Fedje Sardinfabrikk

Kontrollrapport brannteknisk kontroll av utførelse

Dokumentnr.: KPR-Slutt

2023-05-22 Oppdragsnr.: 5164799

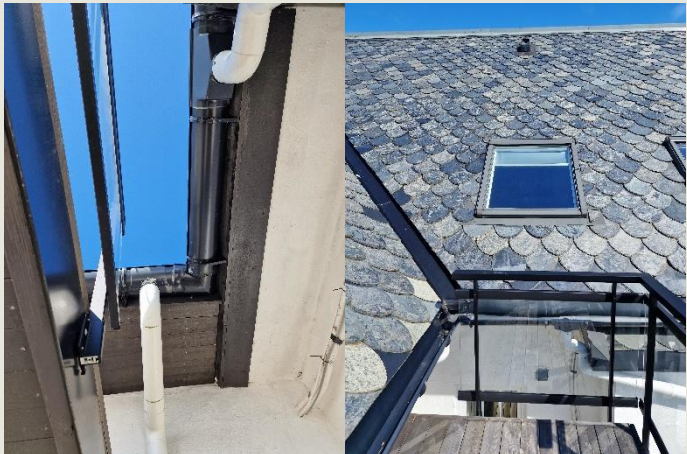
ID #	Fag	Avvik funnet		Tiltak	Utført
		Sted	Beskrivelse		
8	RIBr/ BH	Rømning fra plan 3 leilighet	  <p>På branntegninger er det angitt to trapper fra balkongen fra plan 3. I dag har leilighet lengst til venstre etablert egen «lukket» balkong, i tillegg har balkongen kun en trapp og ikke to som angis på tegning.</p>	RIBr må vurdere tiltak, BH må implementere disse.	<p>Vurdering gjort av RIBr at vegg fjernes og det etablere stige i ene enden. Tilbakemelding fra RIBr er gitt per mail til Tore Frugård fra Øyvind Bergan den 11.08.2022. Kopi av denne er videresendt fra Frugård til oss.</p> <p>Tiltak utført og bekreftet lukket per mail og angitt med bilde per mail 24.08.2022</p> <p>Stige er montert og dokumentert/bekreftet per mail 18.01.2023.</p> <p>Løsningen er også utbedret per mail. 20.05.2023 ved at det er etablert port og letter tilkomst til stigen.</p> <p>Avvik lukket.</p>

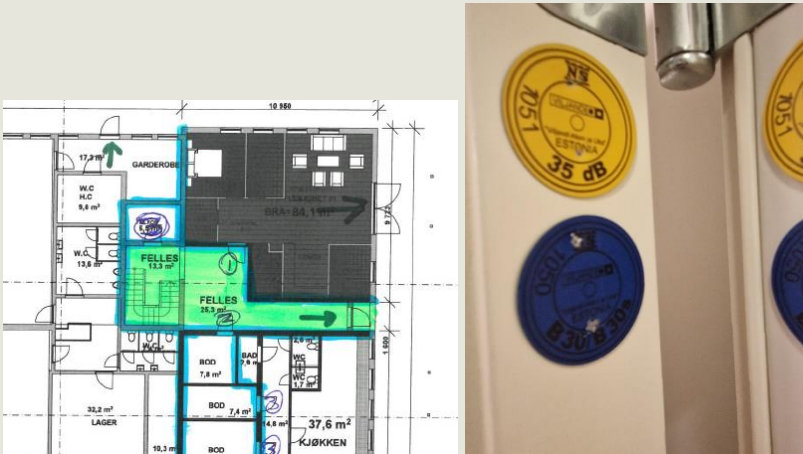
ID #	Fag	Avvik funnet		Tiltak	Utført
		Sted	Beskrivelse		
9	RIBr/ BH	Branncell einndelin g leilighet	  <p>Brannskillet i plan 2 (og plan 3) stemmer ikke med slik leiligheten er bygget. Som vist på skissen over går brannskillet rundt der interntrepp og de to rommene er en del av samme branncelle som leiligheten over. Bilde til høyre er tatt fra repoet og opp til plan 3. Her er det ikke dør slik som er vist på branntegning.</p>	<p>Brannskissene må justeres slik at de stemmer overens med det som er bygget.</p> <p>Til info: Justering av branntegningene kan medføre at det fremkommer andre mangler.</p>	<p>Rapport/tegning er revidert samt tilbakemelding fra Tore Frugård med bildedokumentasjon av lukking er mottatt 04.05.2023</p> <p>Avvik lukket.</p>

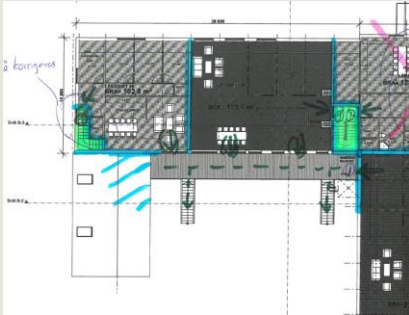
ID #	Fag	Avvik funnet		Tiltak	Utført
		Sted	Beskrivelse		
10	RIBr/ BH	Plan 2	 <p>De tre rommene som er merket med rød sirkel er uten brannklasse.</p>	RIBr/BH må vurdere om det skal settes inn dører eller om det midlertidig kan tillates at det etableres en vegg med dør med brannklasse for å dele opp korridoren som angitt med rød strek.	<p>Tilbakemelding fra Tore Frugård med billedokumentasjon av lukking er mottatt 04.05.2023</p> <p>Avvik lukket.</p>
11	RIBr/ BH	Trapperom	Brannkonseptet angir fortsatt krav til motorstyrt røykventilering.	Brannkonseptet må justeres med ny løsning eller røykventilasjon må etableres	<p>Vurdering gjort av RIBr. Tilbakemelding fra RIBr er gitt per mail til Tore Frugård fra Øyvind Bergan den 11.08.2022. Kopi av denne er videresendt fra Frugård til oss.</p> <p>Avvik lukket.</p>
